DETERMINAZIONE DEL DIRIGENTE SERVIZIO VIA/VINCA 16 giugno 2025, n. 267

[ID VIP 12985] - Parco eolico composto da 8 aerogeneratori di potenza nominale pari a 7,2 MW, per una potenza complessiva di 57,6 MW, e delle relative opere di connessione alla RTN, da realizzarsi nel Comune di Spinazzola (BT). Riesame in autotutela con esito confermativo.

Proponente: EN.E.R. WIND S.R.L.

Relazione tecnica a supporto dell'istruttoria sul progetto
ID_VIP 12985

Figura 2 – Interferenze dell'area buffer di 3 Km con la Rete dei Tratturi in Classe A (Fonte: PPTR aggiornato alle DGR 782/2024)

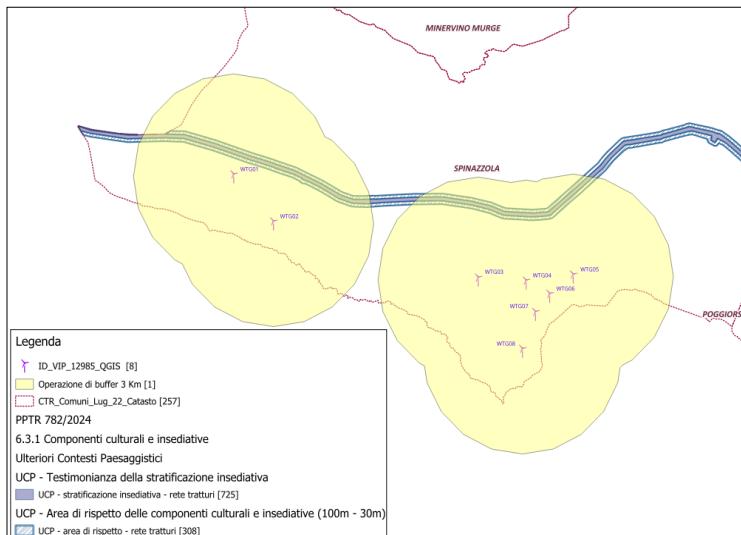
Nell'area buffer dei 3 Km l'area di progetto interferisce con la Rete dei Tratturi di classe A:

L'area di progetto, pertanto, non ricade tra quelle classificate come idonee ai sensi dell'art. 20 comma 8 lett. c-quater del D. lgs. 199/2021.

Figura 3 – Interferenza area di progetto con buffer 5 km IBA135 – Murge (QGIS)

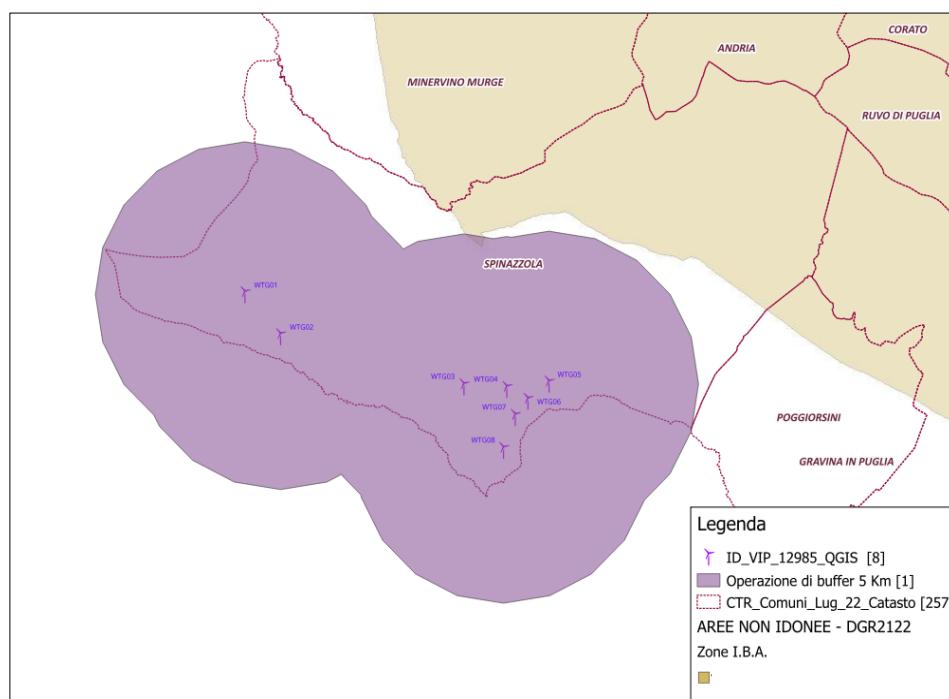
Il progetto rispetta le disposizioni del Regolamento Regionale 24/2010 riguardanti le "Aree Non Idonee". Tuttavia, si segnala la vicinanza della torre WTG03 all'IBA 135 Murge, entro un raggio di 5 km, il che ha reso necessaria la valutazione di incidenza (documento AM12_VInCa.pdf).

La torre WTG03 dista circa 4,6 Km dall'IBA 135 Murge.
Altre aree ai fini della conservazione della biodiversità	Non presente
Siti UNESCO	Non presente
Beni Culturali +100m (parte II D. Lgs.42/2004) (vincolo L.1089/1939)	Non presente
Immobili e aree dichiarate di notevole interesse pubblico (art. 136 D. Lgs.42/2004) (vincolo L.1947/1939)	Non presente
Aree tutelate per legge (art. D.lgs.42/2004)	Non presente Si evidenzia la prossimità della proposta progettuale con il Torrente Roviniero.
Aree a pericolosità idraulica	Non presente
Aree a pericolosità geomorfologica	Non presente
Piano Urbanistico Territoriale Tematico per il Paesaggio	Non presente
Area edificabile urbana	Non presente
Segnalazione carta dei beni (con buffer 100m)	Non presente
Coni visuali	Non presente
Interazioni con P/P - I Paduli	Non presente
Grotte (con buffer 100m)	Non presente
Lame e gravine	Non presente
Versanti	Non presente
Aree agricole interessate da produzioni agro-alimentari di qualità	Non presente

Figura 4 – Stralcio delle Aree non Idonee DGR 2122 (QGIS)

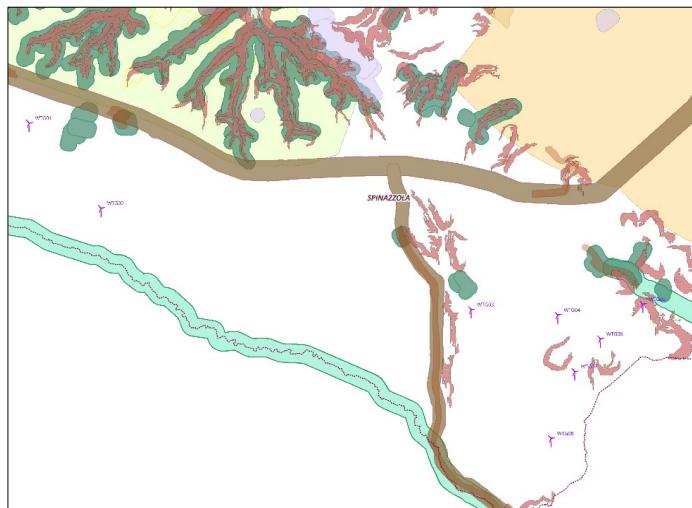
NOTA: Dalla consultazione della cartografia disponibile sul SIT relativa alle aree non idonee ai sensi del DGR2122, emerge la presenza del Tratturello Canosa-Monteserico-Palmira (n.66). Tuttavia, una verifica preliminare e l'analisi della documentazione “Quadro di Assetto dei Tratturi di Puglia (ai sensi dell'art.6, comma1, della Legge Regionale n.4/2013)” suggeriscono che il suddetto Tratturello sia localizzato nei terreni di Canosa di Puglia e Minervino Murge. Questa discrepanza potrebbe richiedere un ulteriore approfondimento per chiarire la corrispondenza tra le fonti.

Figura 7 – Impianti FER in esercizio, autorizzati e in autorizzazione presenti nel territorio pugliese e lucano

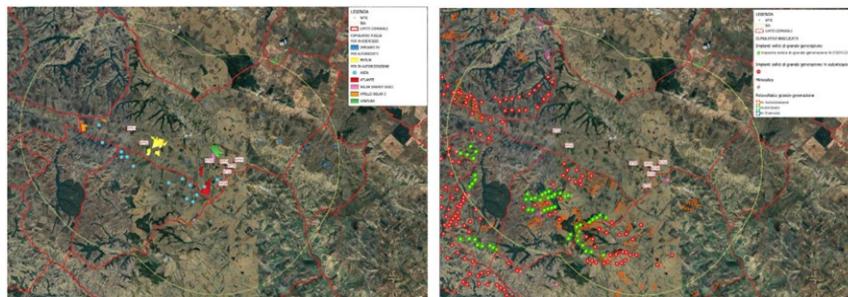
Distanza minima = 50 x 200 m = 10.000 m = 10 Km

Il requisito non è soddisfatto. Dalla documentazione messa a disposizione dal proponente, si evince che le WTG in progetto sono ubicate a più di 3,4 km dalla WTG più prossima.
